*О корректировке КМД
№3106,3107*

УПТК ОАО «Стройтрест №1» ответ на Ваше письмо №3344/01 от 29.10.24 г. сообщаем следующее, чертежи КМД разработаны согласно проекта 76-ПР-22-1.1-КМ изм.1, 76-ПР-22-1.2-КМ изм.1 от 11.23 г., но в процессе разработки КМД УПТК и ООО «Сварметпрофит» (по заказу 3104, 3105) возникло множество вопросов, которые были направлены в адрес проектной организации, а именно:

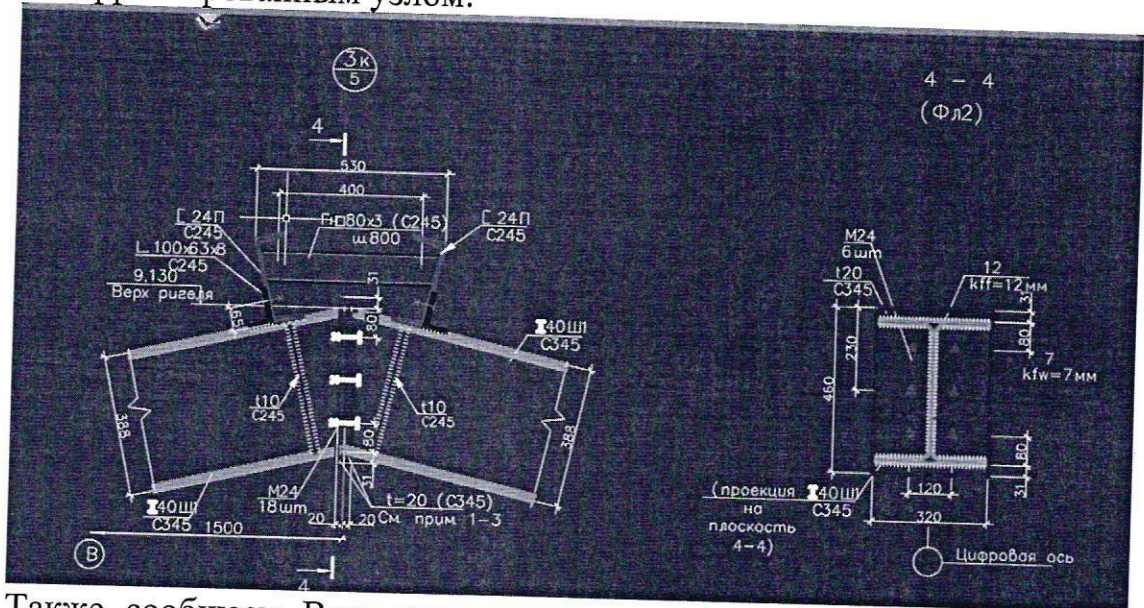
1. По узлу 4к на листе 9 проекта. «Лист 9. На узле 4к показано 7 рядов отверстий (28 шт), а на разрезе 5-5 показано 5 рядов отверстий (болтов 20шт), но примечанием указано 18шт болтов. Также болты, которые расположены в нижней части фланца, невозможно будет установить на монтаже. Прошу дать корректный узел.»

22.07.24 проектным институтом, был прислан файл формате dwg с откорректированным узлом.

Также сообщаем Вам, что конструкцию узла крепления разрабатывала проектная организация, и соответственно разработчик чертежей КМД не несет ответственность за его сборку на монтаже.

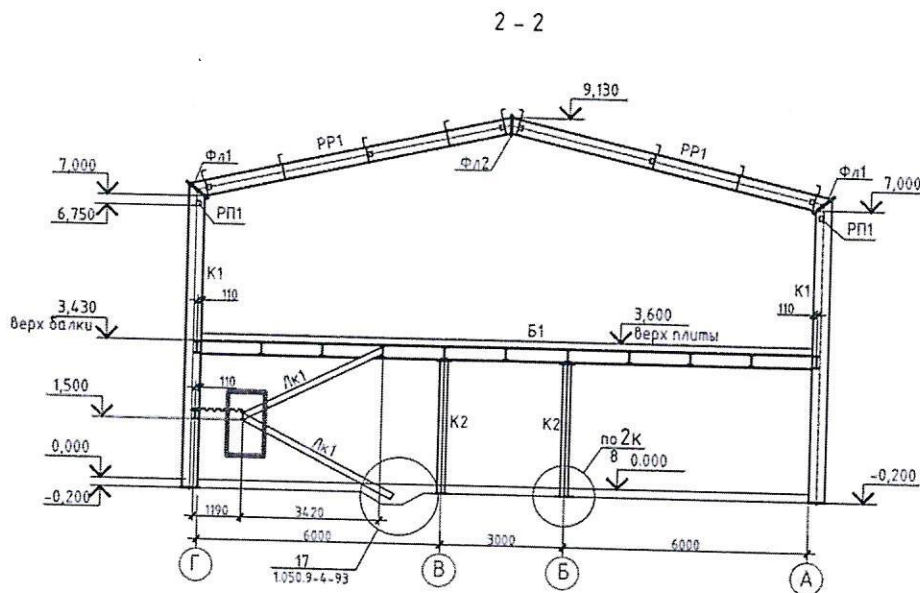
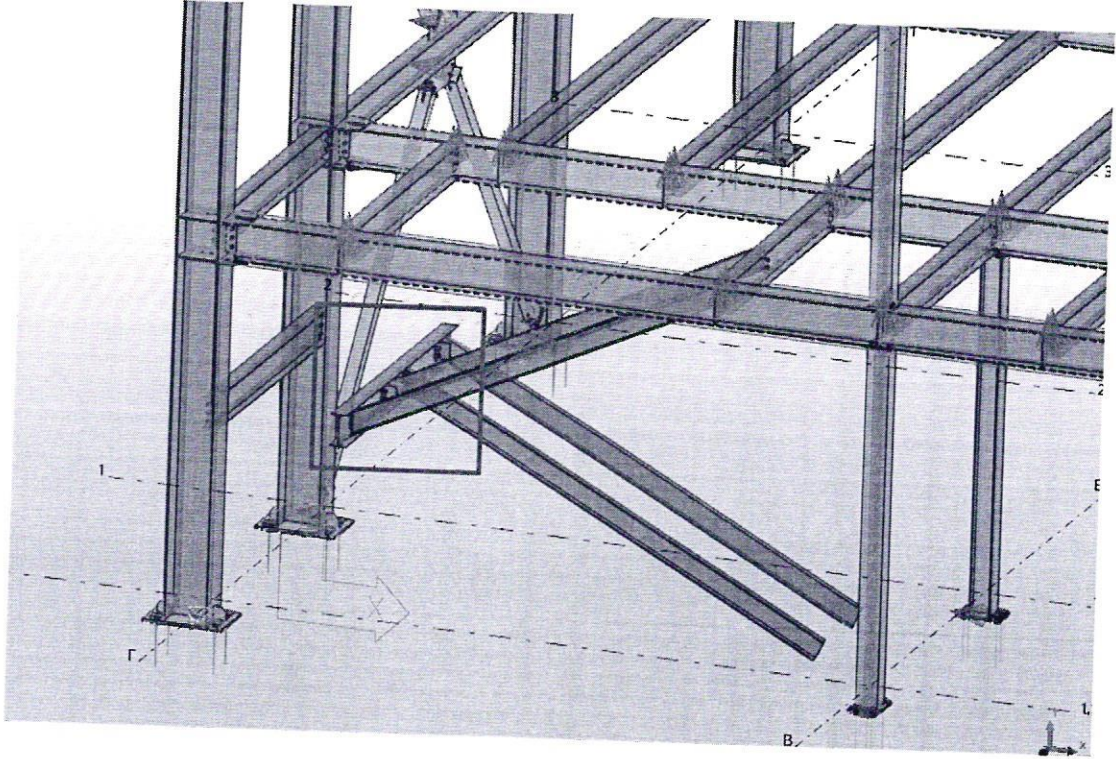
- Требование согласно пункта 18 касается только элемента Б1 (35Ш1, стенка больше 6мм). В процессе разработки чертежей КМД, мною были пересчитаны сварные швы вертикальных накладок.

Расчет вертикальных накладок по стенке балки:

Условие выполняется, соответственно делать разделку кромок для вертикальных накладок нет необходимости, для упрощения изготовления и монтажа м/к.

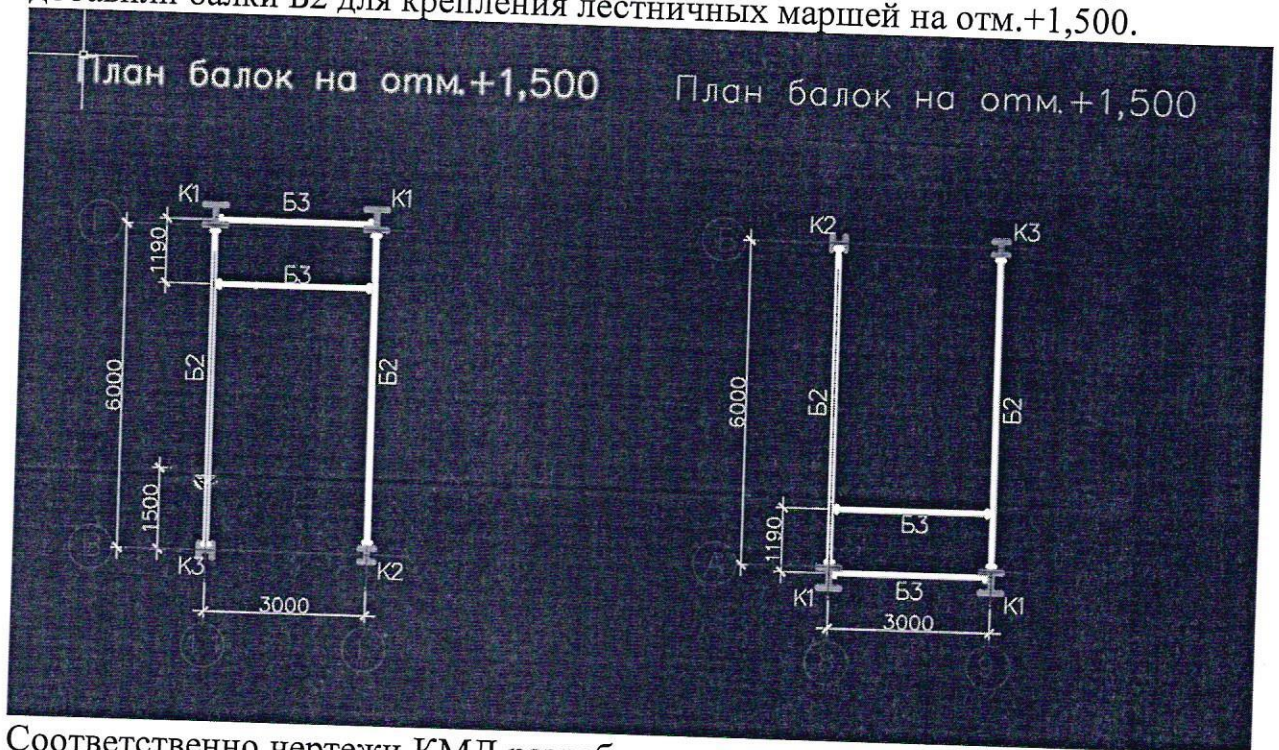
4. Вопрос по поводу устройства лестницы. «Лист 5 Разрез 2-2. Балка на отм. +1,500, к которой крепятся лестничные марши висит в воздухе.»

22.07.24 проектным институтом, был прислан файл формате dwg, в нем добавили балки Б2 для крепления лестничных маршей на отм.+1,500.

Соответственно чертежи КМД разработаны согласно проекта КМ, а то что балки Б2 перекрывают оконный и дверной проем, с этим вопросом прошу обратиться в адрес проектной организации.
